Tipo Documento: Relazione Tecnica

Codice documento: MFP-GTB-100058-CCGT-01

Progetto di modifica della Centrale Termoelettrica di Monfalcone (GO): ID_VIP 5071

Risposte alle richieste di integrazioni di cui alla nota del Ministero dell'Ambiente e della Tutela del Territorio e del Mare m_amte.MATTM.REGISTRO UFFICIALE.U.0087572.29-10-2020

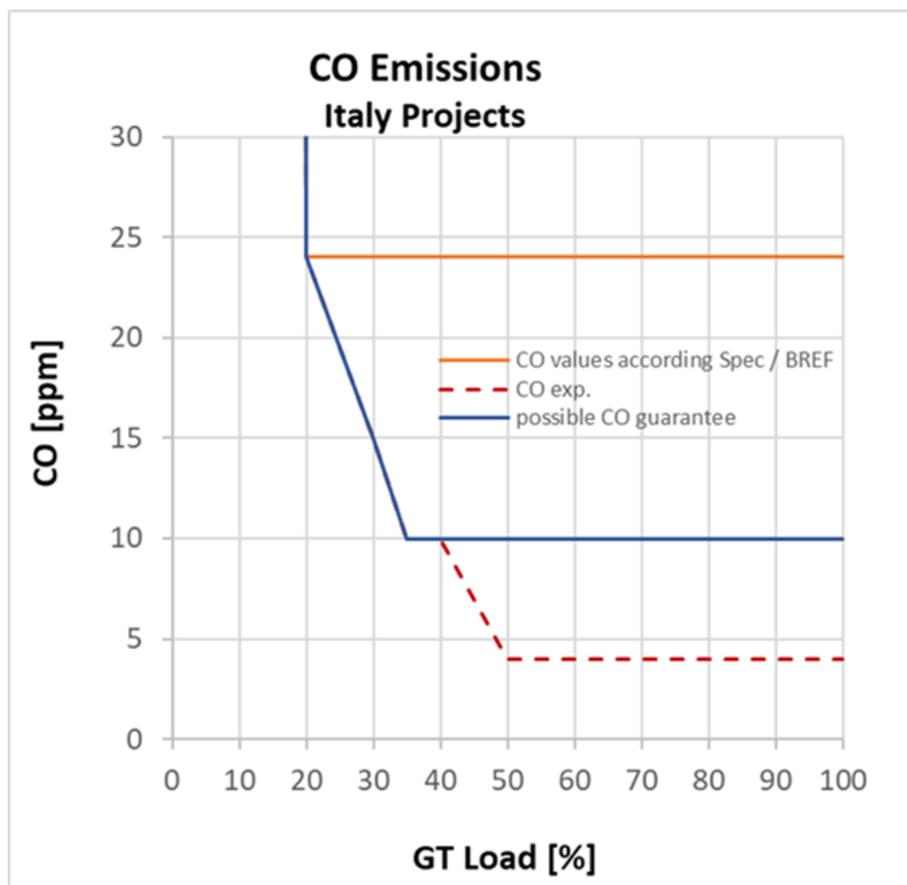
Questa tendenza per i cicli combinati è ben evidente nel grafico seguente che riporta un andamento², che si può considerare rappresentativo, delle emissioni di CO in ppm al variare del carico del Turbogas: si nota come il valore del limite emissivo di 30 mg/Nm³ (24 ppm) è raggiunto in corrispondenza del minimo tecnico.

² La curva delle emissioni di CO con il carico del Turbogas sarà fornita dal Costruttore e dipende dalla specifica macchina, ma, salvo i numeri, l'andamento delle emissioni riportato nel grafico può considerarsi comunque rappresentativo del TG che sarà installato a Monfalcone.

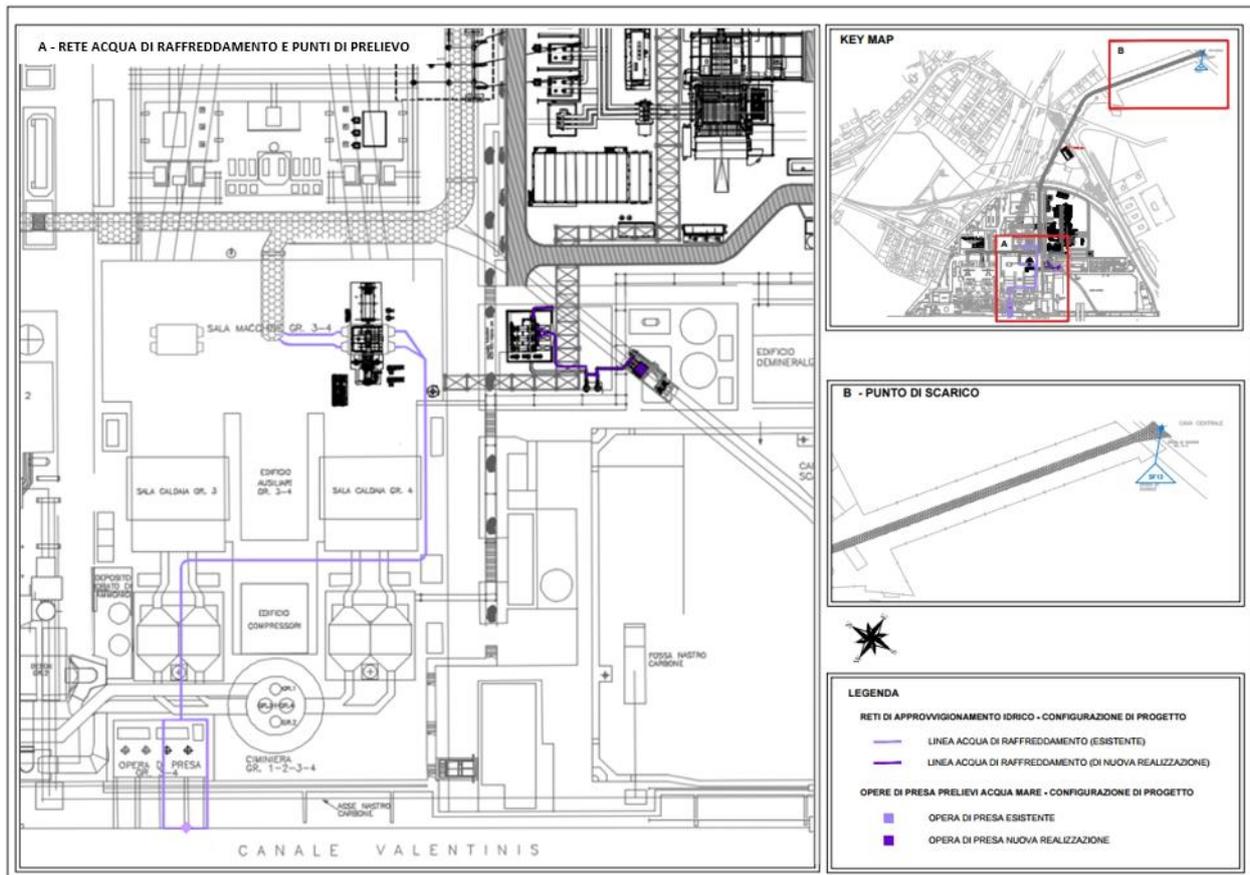
Maggiori informazioni, in merito agli effetti dello scarico delle acque di raffreddamento, anche con l'ausilio di una planimetria indicante il punto di prelievo e di scarico; dovranno essere verificati gli effetti della portata di acqua scaricata rispetto alle acque dei canali affluenti da nord (Tavoloni e Moschenizza) e del fiume Timavo

La Centrale di Monfalcone è dotata di un sistema di raffreddamento che prevede il prelievo dell'acqua di mare dal Canale Valentinis tramite quattro opere di presa, afferenti ai quattro gruppi di generazione (GR. 1-2 e GR. 3-4), ed il convogliamento delle acque di raffreddamento nel Canale artificiale Lisert, in diretto collegamento con il mare.

Sia i punti di prelievo che il punto di scarico (F13) sono autorizzati AIA.

Figura 6-2 – Curve di probabilità pluviometrica

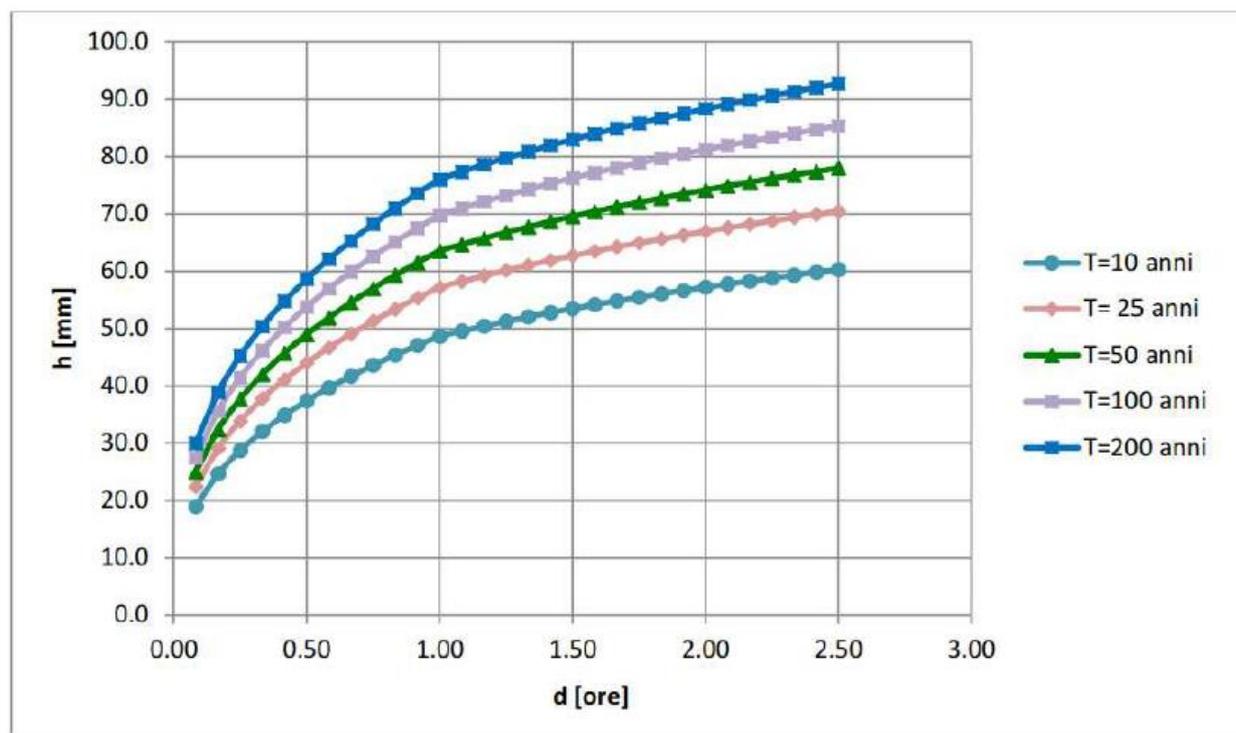
In seconda fase è stata eseguita una valutazione della compatibilità idraulica dell'opera in progetto attraverso l'analisi di dati di portata da letteratura e un'analisi statistica (metodo di Gumbel) sull'entità delle precipitazioni di breve durata e massima intensità (dati della stazione pluviometrica di Alberoni), identificando le seguenti curve di probabilità pluviometrica.

Il progetto del metanodotto prevede di attraversare il solo Canale Tavoloni con tecnologia microtunnel, senza comportare cambiamenti al libero deflusso delle piene, in quanto le zone interessate saranno riportate alle condizioni originarie, senza alterare le condizioni idrologico-idrauliche naturali dell'area interferita.
